הנדון: דוח הבהרות מס' 1:

מכרז גמרים ומערכות מרכז הסרטן, ביה"ח שיבא (תל-השומר)

הנדון: דוח הבהרות מס' 2:

מכרז גמרים ומערכות מרכז הסרטן, ביה"ח שיבא (תל-השומר)

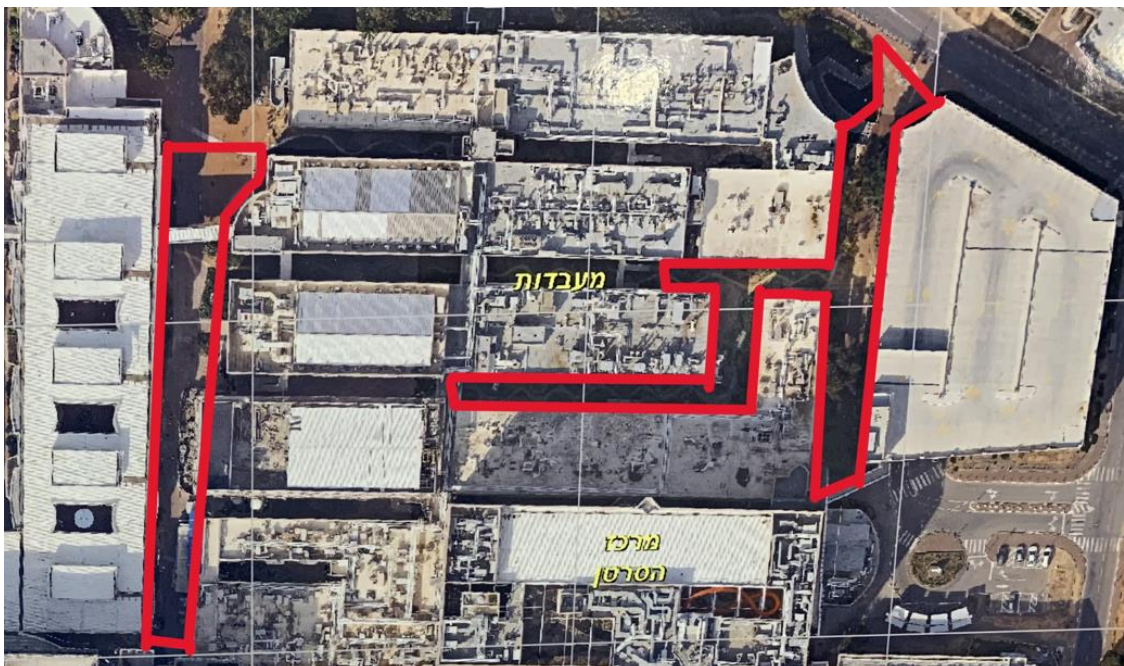
3. להלן תוואי עקרוני של גידור בפרויקט, מסומן באדום:

שוחה מרוצפת - עבור סעיף 02.40.51.9903

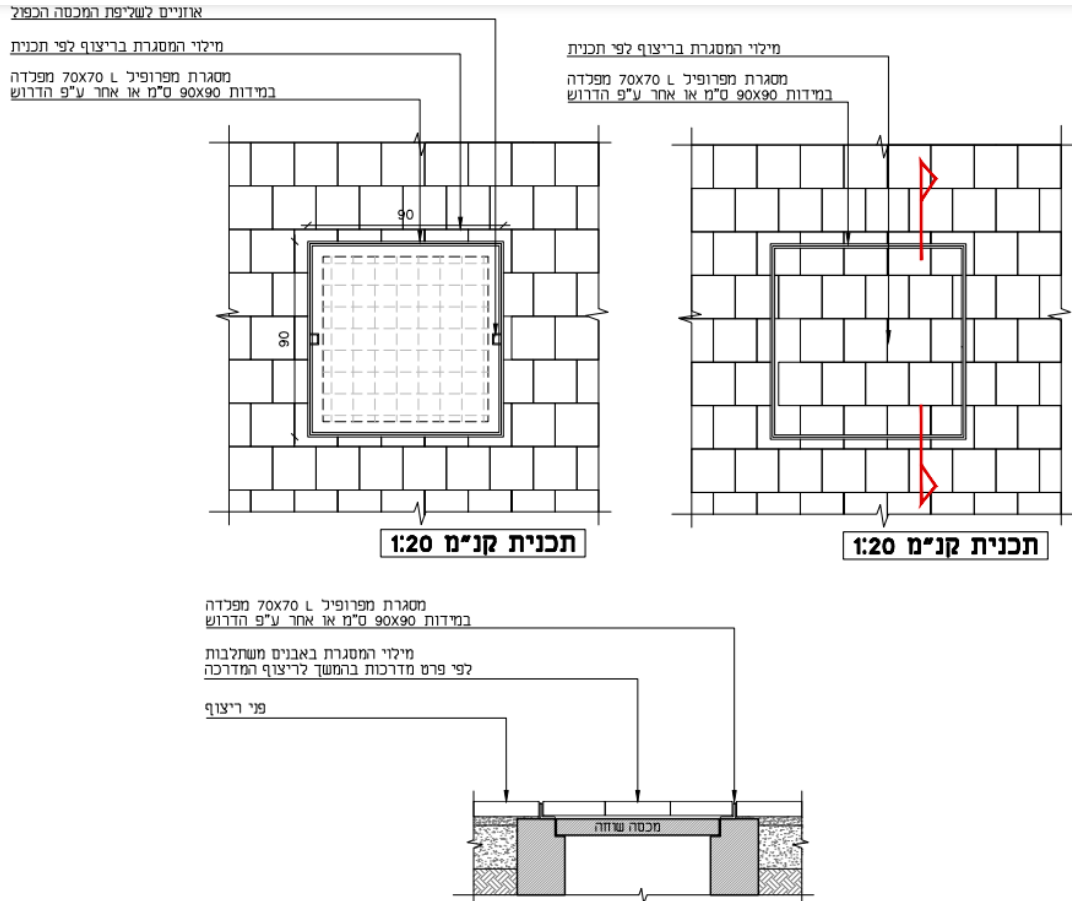
15	פרק 40	02.40.51.9903	חסר פרט למכסה שוחה ותוכנית היכן יונח בריצוף
02.40.51.9903			*מכסה שוחה עם ריצוף כדוגמת הריצוף מסביב, תוצרת נפטון או שווה ערך. מכסה מרובע במידות משתנות עד 80 ס"מ
		5.00	יח'

מדובר בפרט סטנדרטי, הפרט עלה לתיקיה תוכניות < פיתוח.

ראה להלן את הפרט:
